Codice prodotto: CS16t-60

Descrizione: telaio 2E compatibile con EVO6

Nuovo prodotto / sostituzione: sostituisce il CS16t

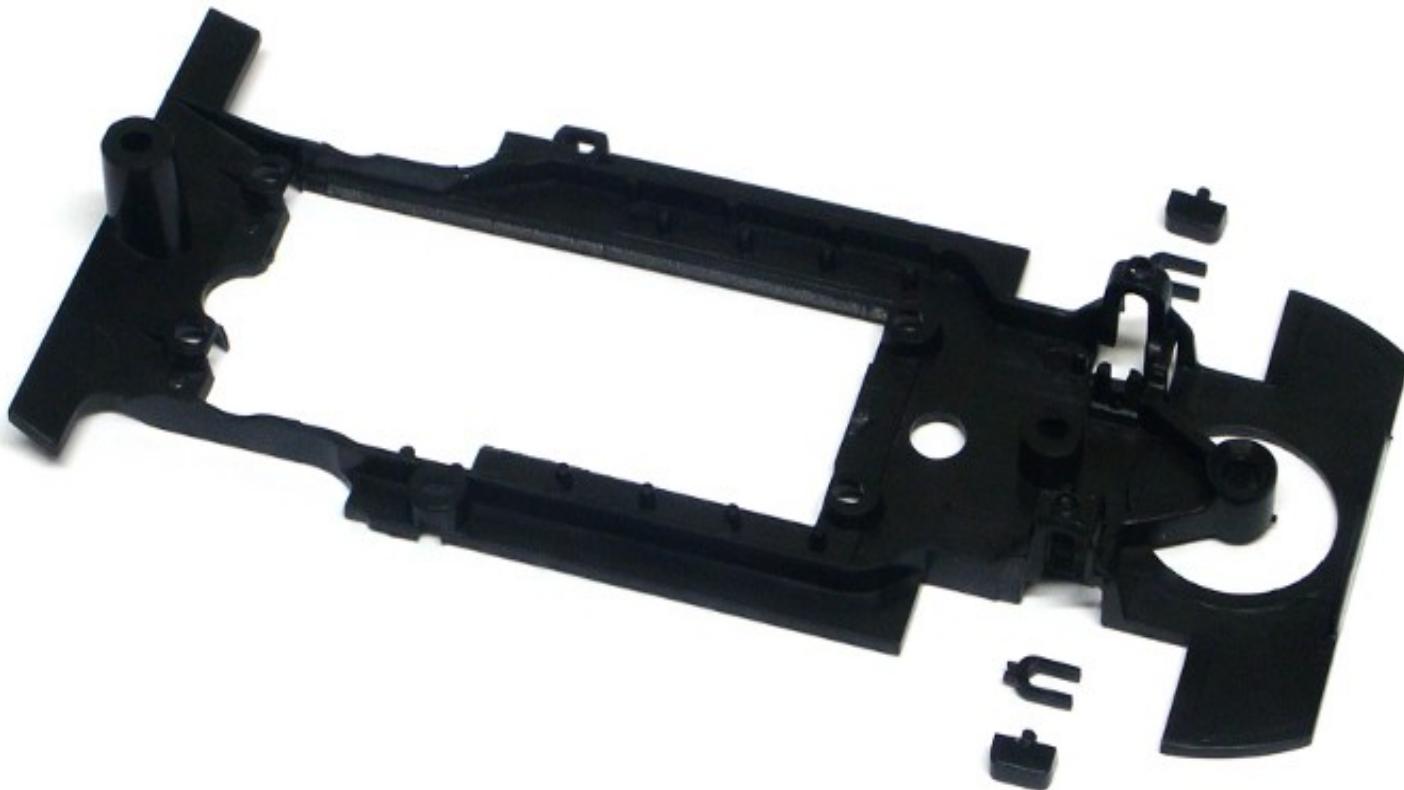
Cambiamenti rispetto all'articolo precedente: nuovo stampo, compatibile con EVO6, sede pickup rialzata

- compatibile con supporti motore sidewinder EVO6
- sede pickup rialzata per migliori prestazioni in curva
